中深度処分対象廃棄物の放射能濃度決定方法に係る
日本原子力学会標準の技術評価に関する検討チーム
第3回会合における日本原子力学会への説明依頼事項に対する回答

2021年11月5日
(一社) 日本原子力学会
標準委員会

図 G.6—BWR チャンネルボックスでの高速中性子フルエンス率の
熱中性子フルエンス率に対する比の例

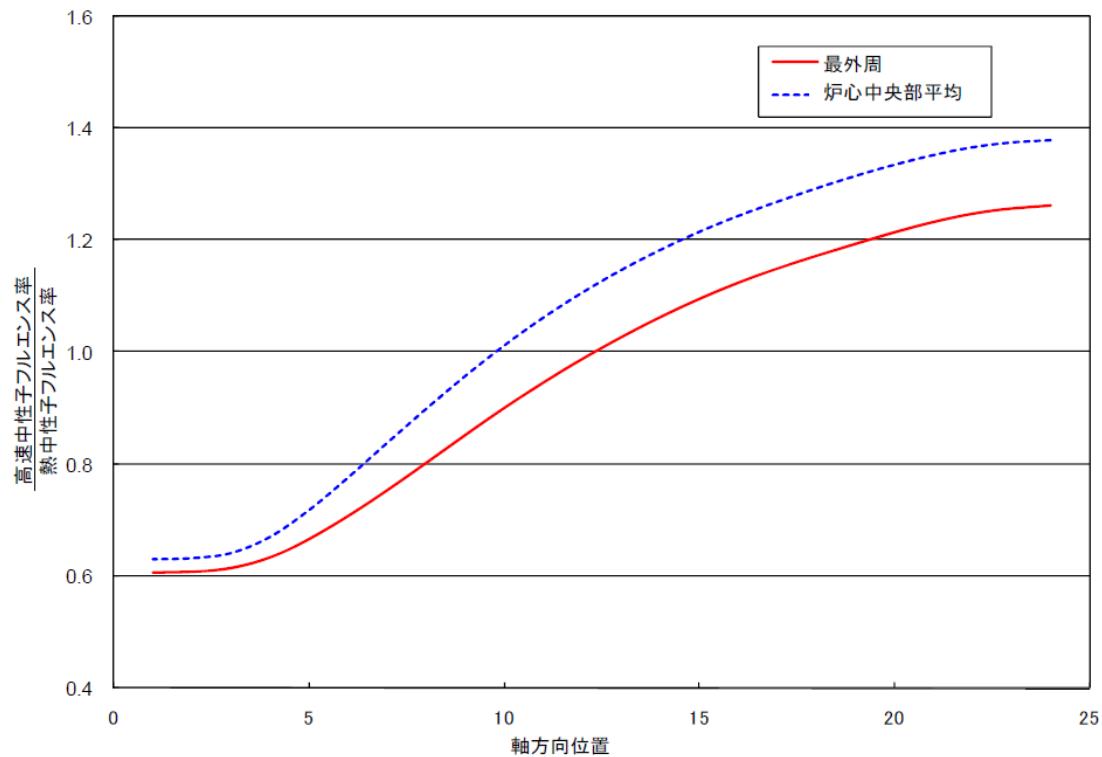
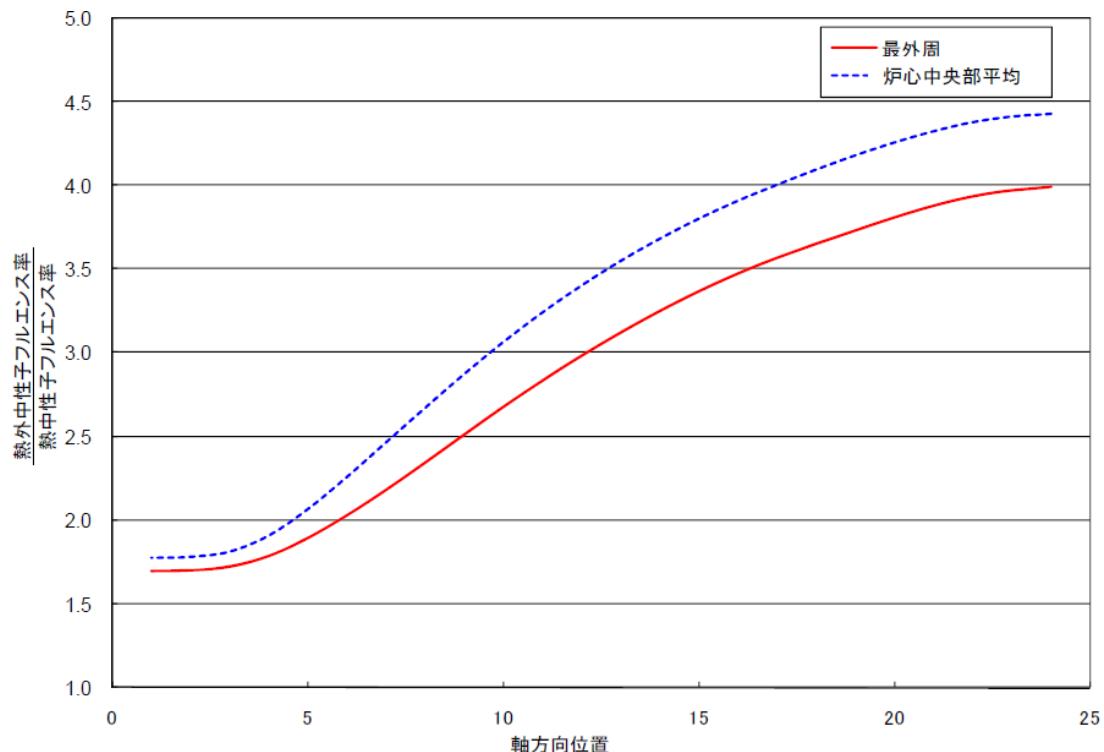
- (1) 換算係数法は、炉心内での配置が変動するものも対象にしていますが、燃焼度（燃料集合体あたりの核分裂反応（熱出力）の積分値をウラン燃料重量で除した値）が同じでも中性子スペクトルが異なれば、放射化によって生成される核種量も異なります。炉心核的性能計算において、どのような場合に中性子スペクトルを同じものとみなすことできるか説明してください。
- (2) 附属書Jにおいて軸方向の中性子スペクトルの違いが反映されていますが、径方向の違いがどのように反映されているかが示されていません。燃焼度が同じで、中性子スペクトルが異なる場合、放射化放射能濃度が同一とみなせる中性子スペクトルの範囲を説明してください。

炉心内の中性子スペクトルは、炉心最外周では熱中性子に対する高速中性子、熱外中性子の比率が下がるため、同じ燃焼度でも最外周に配置したチャンネルボックスの放射化放射能量は炉心中央部と比較して小さくなります。ただし炉心内の配置位置による中性子スペクトルの影響は附属書Gの図G.6～図G.7に示すとおり炉心中央部と最外周部で2倍以内であることから放射化放射能量への影響は小さく、炉心平均の中性子条件を適用することは問題ありません。

回答 1 (1) に示しましたように、炉心内の中性子スペクトルは、炉心最外周では熱中性子に対する高速中性子、熱外中性子の比率が下がるため、同じ燃焼度でも最外周に配置したチャンネルボックスの放射化放射能量は炉心中央部と比較して小さくなります。ただし炉心内の配置位置による中性子スペクトルの影響は附属書 G の図 G.6～図 G.7 に示すとおり炉心中央部と最外周部で 2 倍以内であることから放射化放射能量への影響は小さく、炉心平均の中性子条件を適用することは問題ありません。

図 B.4 放射化計算結果への主な計算条件の影響評価結果（放射化断面積の影響）

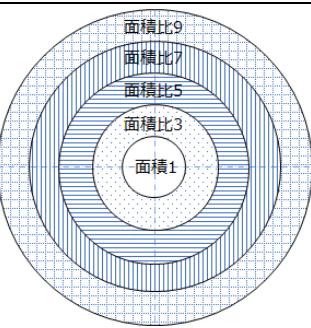
2. 「D.1.3 濃度比法」の濃度比が一定となる条件について、中性子フルエンス率が同一であっても、中性子スペクトルが異なると放射化断面積が変化すると想定されます。中性子スペクトルが同一とみなせる範囲をどのように設定するのか説明してください。

なお、同等とみなせる範囲については、中性子スペクトルの変化が大きくなる代表的な例として、附属書 B の図 B.4「放射化計算結果への主な計算条件の影響評価結果（放射化断面積の影響）」の脚注 b) に示す、影響の程度が“小：2～3 倍程度以内の差異を生む”を参考とします。中性子スペクトルの変化が大きくなる上記の例の範囲内において、評価上は保守側に ARO バンクの放射化断面積を設定します。

図 A.1—理論計算法の適用基本フロー（抜粋）

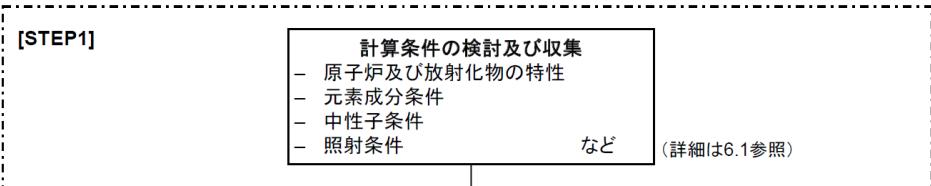
5. 「A.1.2 STEP1：計算のための基本の設定」の STEP1 では「対象とする放射化金属等の特性（幾何形状、元素成分条件など）、原子炉の運転条件（中性子条件及び照射条件）などの放射化計算に必要なデータを事前に収集する」と記載されていますが、図 A.1 の該当箇所には、「放射化金属等の幾何形状」に代わり「原子炉及び放射化物の特性」が記載されています。「原子炉及び放射化物の特性」に関してどのようなデータを収集するのか具体例をもって説明してください。

放射化物の放射能濃度の評価のためには、まず、基礎となる評価対象である「原子炉の特性（炉型、燃料）及び放射化物の特性（材質、幾何形状）」を踏まえて、放射化計算に必要となります入力データの収集が必要となることを示したものです。

したがって、「原子炉及び放射化物の特性」とは、評価の対象となります原子炉の特性（炉

型、燃料) 及び放射化物の特性（材質、幾何形状）を把握することを意味しています。

図 I.8-ZrTN804D (BWR チャンネルボックスの本体) の難測定核種及び Key 核種 (^{60}Co) の散布図 (放射化計算結果) から抜粋
(●は分析値を示す。Co-60 : 3.3E+12Bq/t, Cl-36 : 1.4E+7Bq/t, Nb-94 : 4.4E+7Bq/t)

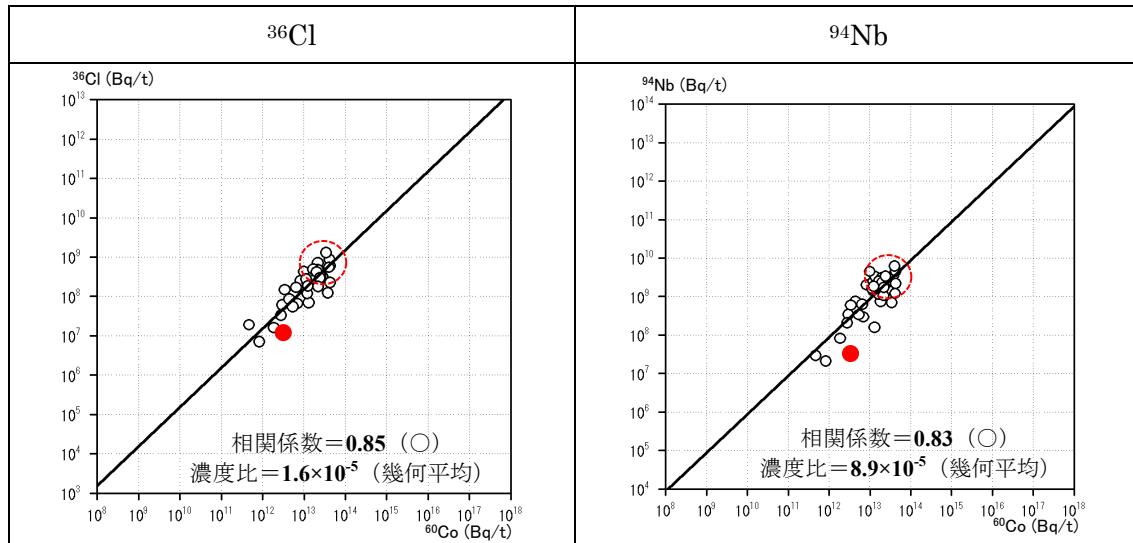
- (1) 「a) 濃度比の算出」濃度比は幾何平均又は算術平均で算出するとしていますが、廃棄物の放射能濃度が第二種廃棄物埋設に係る許可を受けたところによる最大放射能濃度を超えないことを確実にするため、算出値の処理方法について説明してください。また、用語「幾何平均」は標準中に 11箇所（図 B. 6、表 G. 13、I. 2. 4. 3、図 I. 8、図 I. 9、K. 1. 4）記載されていますが、その他は「平均」と記載されています。「平均」と記載しているものは「幾何平均」又は「算術平均」のいずれが適切か個別に、根拠と共に説明してください。
- (2) 40 点のデータで濃度比を決定するデータ数としては充足しているとの評価であるが、当該計算で求めた核種比が実際のものと同等あるいは保守的になっていることを分析データに基づいて説明してください。
- (3) 「a) 濃度比の算出」で「評価対象廃棄物全体の放射能濃度は、様々な放射化条件下

標準では、区間推定法による放射化計算の結果と分析値の比較は行っておりません。しかしながら、分析を行ったサンプル採取位置と区間推定法でランダムサンプリングした評価位置は、一致するものではありませんが、濃度比法による計算結果に分析値をプロットしたものを参考までに、次図（図 I.8 に分析データをプロットしたもの）に示します。なお、図中の「●」は、チャンネルボックスの中央部から採取した試料を放射化学分析し

た結果ですので、これと比較する計算結果は、比較的高い放射能濃度領域（赤破線の○で囲った部分）の計算値プロットである「○」との比較になります。

注記 2 分析したサンプルは CB の中央部からの採取であり、最も高い濃度を示す部位からの採取と考えられる(したがって、計算結果の最大領域の結果(赤破線の○で囲った部分)との比較となる)。

図 13(3)-1 相関性及び対数正規性を示す図の例

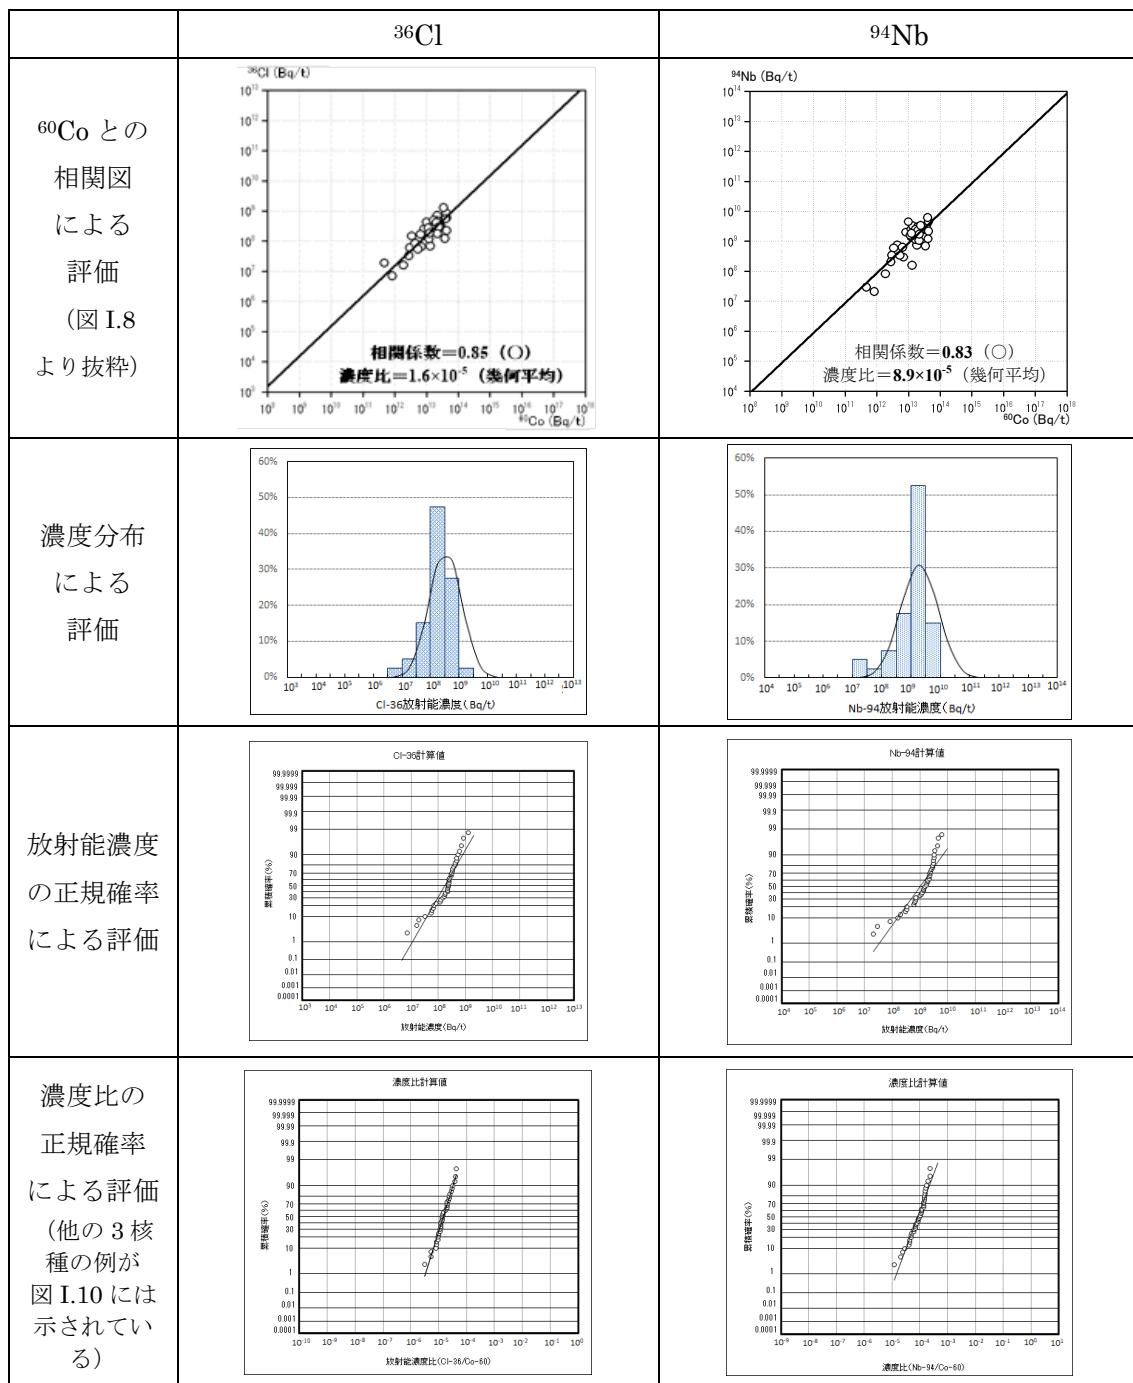
にあり、数桁にわたる広範囲の放射能濃度で分布するものもあり、一般に、難測定核種及びKey核種の放射能濃度は、対数正規分布で評価される。また、難測定核種及びKey核種の濃度比も基本的に相関関係をもつ二変量対数正規分布に従うため、「」との記載されている。「評価対象廃棄物全体」とは、どのような範囲に限定されているかを説明してください。また、「一般に、難測定核種及びKey核種の放射能濃度は、対数正規分布で評価される。」は、根拠となるデータに基づいて説明してください（付図では、核種比で示されているだけです。）。さらに、「難測定核種及びKey核種の濃度比も基本的に相関関係をもつ二変量対数正規分布に従う」とは、難測定核種とKey核種の濃度が二変量対数正規分布に従う、という意味でしょうか？そうである場合、根拠となるデータ（二変量対数正規分布と判断する方法も含めて）に基づいて説明してください（付図では、核種比で示されているだけです。二変量対数正規分布に従うことと、濃度比が対数正規分布に従うことが同値であることを示してください。）。

「二变量対数正規分布」は、難測定核種と Key 核種の双方の核種の放射能濃度分布がそれぞれ正規性を示し、かつ双方の核種間に相関関係が示される分布です。

一般的に放射能濃度の分布は数桁に及ぶため、対数正規分布を示す¹⁾ことから、評価対象核種と Key 核種間との相関性を評価することによって、この「二变量対数正規分布」の考え方方が適用できます。このため、その適用性の判断は、各核種の濃度分布の正規性と核種間の相関性で評価します。

なお、参考までに、標準に示しました計算結果を整理した結果の一例を図 13(3)-1 に示します。

図 13(4)-1 難測定核種の放射能濃度の評価に適用する算出式による差異のイメージ

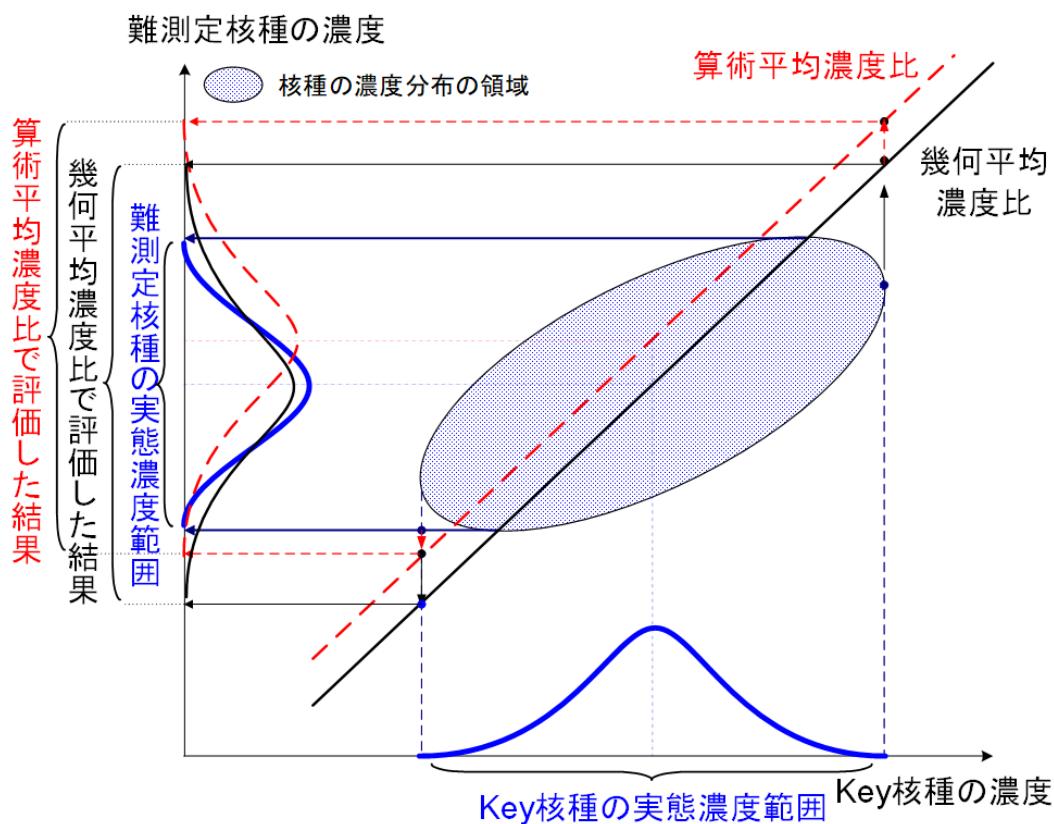
(4) 「a) 濃度比の算出」で「難測定核種及びKey核種の濃度比も基本的に相関関係をもつ二変量対数正規分布に従うため、複数回の放射化計算結果を使用して濃度比を算出する場合には、幾何平均の適用が適切である。」とあります。濃度比が対数正規分布に従っているとした場合、濃度比として幾何平均を用いると難測定核種の放射能濃度が必ず保守的になることを示してください。また、難測定核種とKey核種が二変量対数正規分布であるとして濃度比を幾何平均で求めた場合、二変量対数正規分布と判断した濃度範囲の廃棄物全体が同一の処分場あるいは処分場の同じ区画に埋設されることを担保する方法、または当該廃棄物全体が一つの廃棄体に入っていることが担保される方法を説明してください。

ここで、Key 核種の濃度分布から難測定核種との相関関係を踏まえ、難測定核種の放射能濃度分布を推定評価するには、主に線形の関係を基本とした図 13(4)-1 に示す下記の 2 種類の算出式による評価方法があります。

- ① 算術平均濃度比による難測定核種の評価
- ② 幾何平均濃度比による難測定核種の評価

上図に示した 2 種類の評価方法について、その特徴を表 13(4)-1 に整理しました。まず、「算術平均」は、濃度分布のばらつきを加味できるため、スクリーニングレベルと組み合せることで、「最大放射能濃度」の評価に適します。
